Einwendung Baumülldeponie Lohmannsheide

Az.: 52.05-LOH-Z-158

Betreff: 52.05-LOH-Z-158 - Baumülldeponie Lohmannsheide

Einwendungsgutachten Dr. Scharfenort - Deponie Lohmannsheide

Abb. 1 Skizze der Auswirkung der zusätzlichen Auflast.

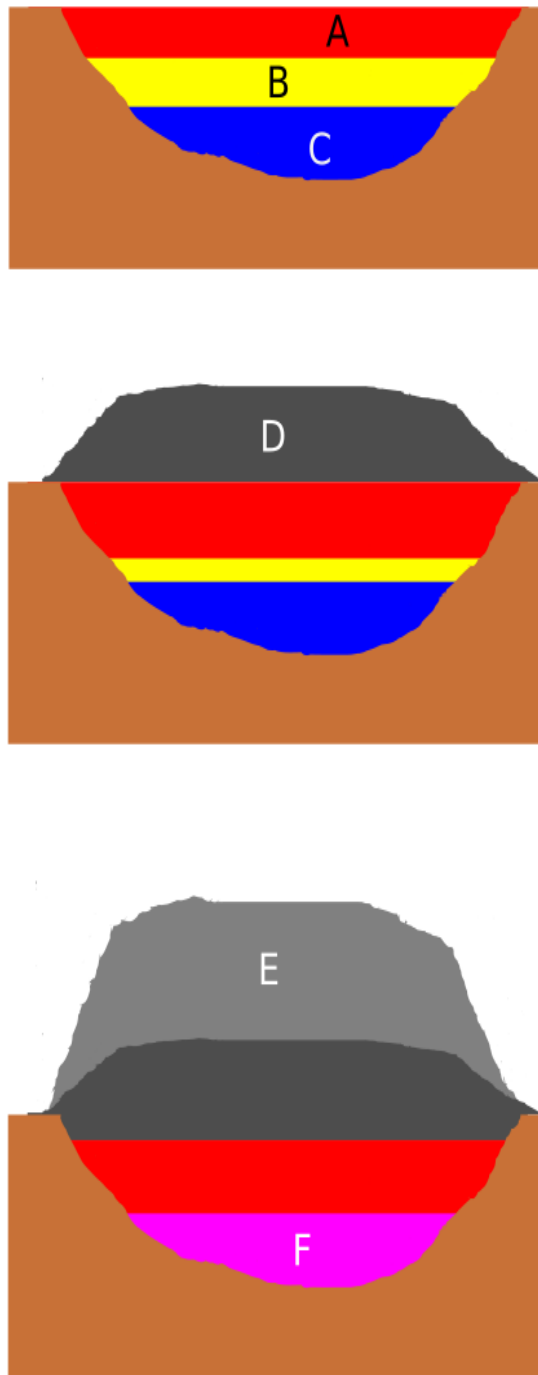
Dargestellt ist, wie die zusätzlichen Auflasten die gefährlicheren Stoffe schließlich ins Grundwasser drücken und so eine erhebliche Verunreinigung verursachen.

Ebenfalls fehlt in den Unterlagen die Betrachtung eines Ausfalls der Brunnenanlage. Insbesondere eine längerer Ausfall bei gleichzeitiger Freisetzung zusätzlicher Schadstoffe durch den Betrieb, könnte in einer beträchtlichen Schädigung des Grundwassers resultieren. Stromausfälle können sich über längere Zeiträume hinziehen. Hier bedarf es einer dezidierten Analyse, um Probleme auszuschließen. Insbesondere, wo die zusätzliche Freisetzung der Deponie durch einen durchgängigen Betrieb der Altlastenbrunnen entfernt werden soll.

Abb. 2 Sinkzeit pro Meter

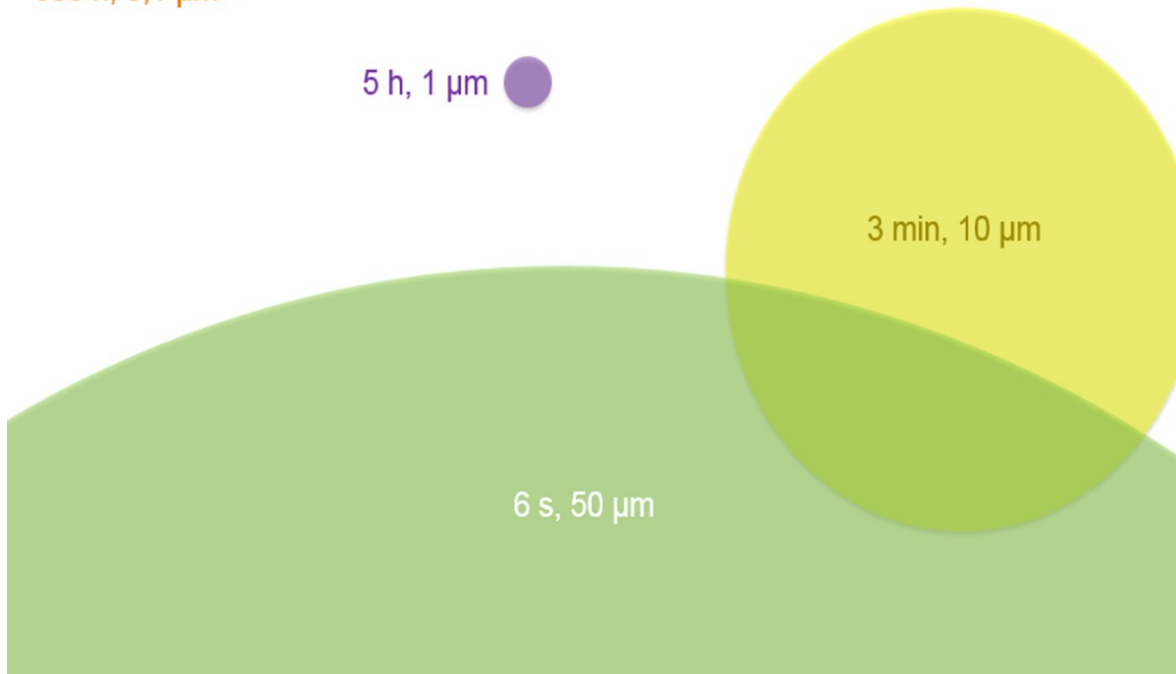
In der Abbildung entsprechen 500 h Stunden knapp 21 Tagen. Das heißt die Reichweite von Freisetzungen kann erheblich sein. Da die Deponie deutlich erhöht liegt und kleinere Partikel deutlich länger schweben, ist die Reichweite der Staubpartikel entsprechend hoch. Allerdings fehlt hier eine Reichweitenanalyse in Abhängigkeit des Windes, weil fälschlich davon ausgegangen wird, dass ein paar Wassertröpfchen sämtlichen Staub abfangen. Dies klappt bereits nicht mit den sichtbaren Staubpartikeln, geschweige den mit den kleineren Staubpartikeln. Zumal nicht einmal die Methode dargestellt wird und die Größe der Tröpfchen. Denn diese hat natürlich ebenfalls Einfluss darauf, ob etwas abgefangen wird. Allerdings geht kein Gutachten darauf ein, wie viel konkrete mit der unspezifizierten Methode abgefangen wird. Es wird bezweifelt, dass man sich hier überhaupt ausreichend Gedanken gemacht hat.
